図-4 安全系計器用電源装置設置工事

工事概要

系統概要

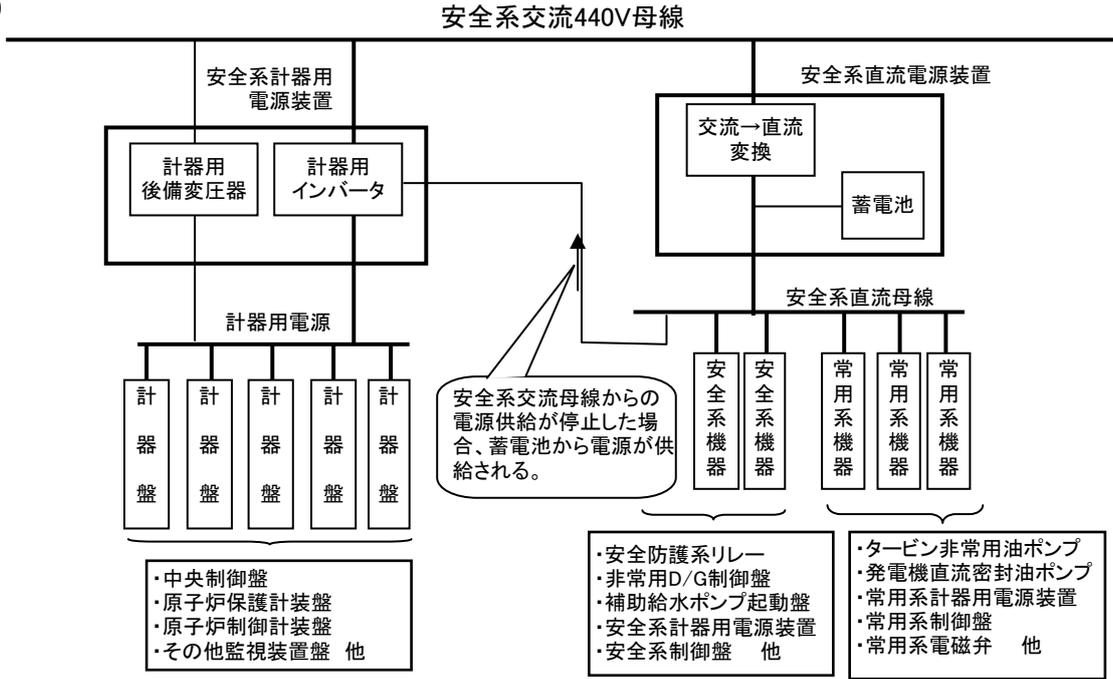
安全系計器用電源装置の構成部品が製造中止となったことから、今後の保守性を考慮し、最新の電源装置に取り替える。
